2017年4月20日

松下电器产业株式会社
汽车电子和机电系统公司
机构控制部品事业部
马达经营单位

交流伺服电机MINAS A5 II系列，利器系列 马达导线变更的相关通知

变更对象

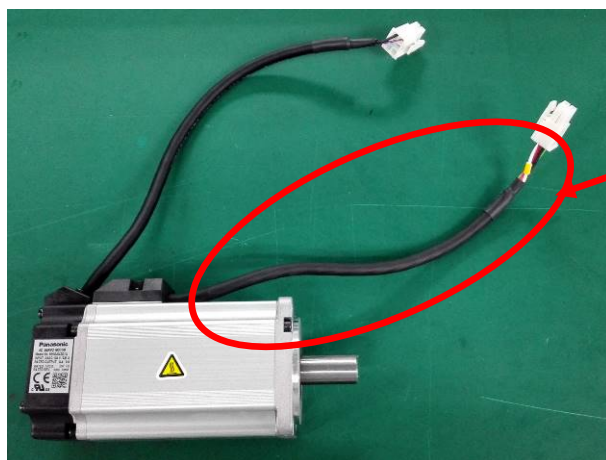
■变更对象：A5 II 系列以及利器系列机种的马达导线

■变更内容：

导线规格	现行	变更
型号	UL2103 AWG#20 6 芯	UL2103 AWG#20 6 芯
供应商	日兴电线株式会社	克的克坂东电线（深圳）有限公司
表面印字 ※1	 <p>AWM E64638 SEYLE 2103 105C 300V VW-ISC NIKKO</p>	 <p>E66085-C AWM STYLE 2103 105C BANDO DENSEN</p>
地线颜色	<p>黄/绿</p> 	<p>黄/绿</p>
